リコール届出一覧表

リコール届出日：令和3年2月16日

リコール届出番号	外-3171	リコール開始日	令和3年2月17日
届出者の氏名又は名称	ジャガー・ランドローバー・ジャパン 株式会社 代表取締役 ハンソン・マグナス・ユタカ		
	製作国：英国 製作者名： ジャガー・ランドロー ーバー・リミテッド 問い合わせ先： ランドローバーお客様相談室 0120-922-992		
不具合の部位（部品名）	電気装置（バッテリーケーブル取付ボルト）		
基準不適合状態にあると認める構造、装置又は性能の状況及びその原因	バッテリマイナスケーブルのボディ側アース取付部において、作業管理が不適切なため、取付ボルトの締結トルクが大きい状態のものがある。そのため、当該ボルトのネジ山が破損し、原動機及び電装品に電源が供給されず、最悪の場合、原動機が始動しない又は走行中にエンストするおそれがある。		
改善措置の内容	全車両、当該取付ボルトを新品に交換し、規定トルクで締め付ける。		
不 具 合 件 数	3件	事 故 の 有 無	無し
発 見 の 動 機	本国メーカーからの情報による。		
自動車使用者及び自動車特定整備事業者に周知させるための措置	<ul style="list-style-type: none"> ・使用者：電話又はダイレクトメールで通知する。 ・自動車特定整備事業者：日整連発行の機関誌へ掲載する。 ・弊社ホームページに掲載する。

改善箇所説明図

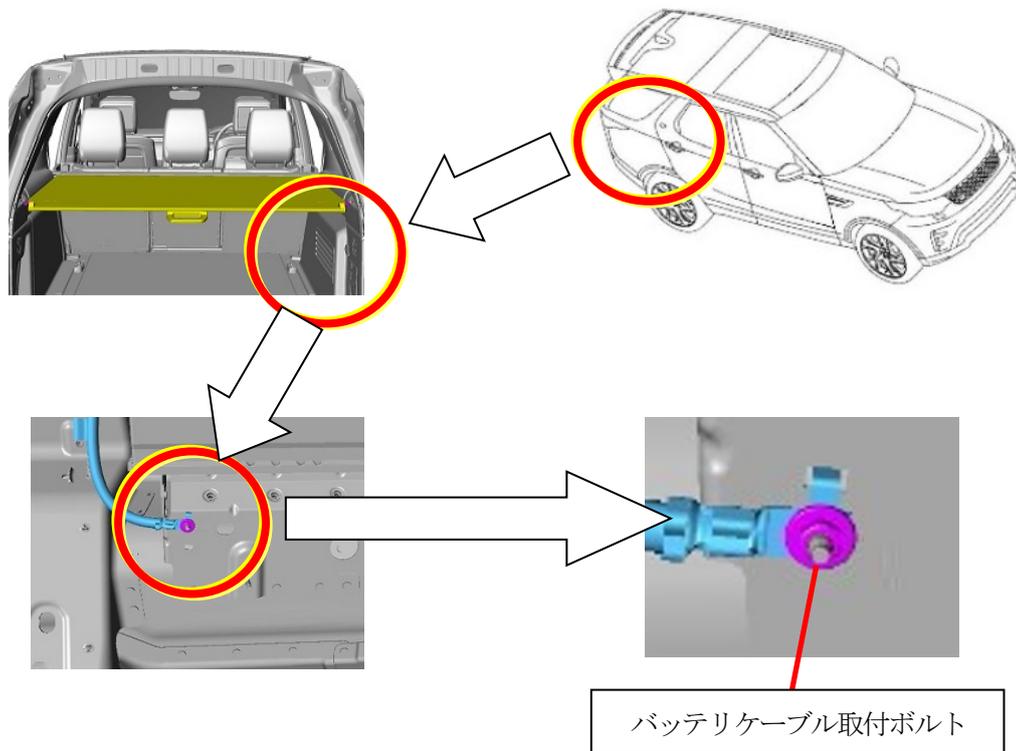
基準不適合発生箇所

バッテリーマイナスケーブルのボディ側アース取付部において、作業管理が不適切なため、取付ボルトの締結トルクが大きい状態のものがある。そのため、当該ボルトのネジ山が破損し、原動機及び電装品に電源が供給されず、最悪の場合、原動機が始動しない又は走行中にエンストするおそれがある。

改善の内容

全車両、当該取付ボルトを新品に交換し、規定トルクで締め付ける。
識別：助手席ドアヒンジボルトに黄色ペイントを塗布する。
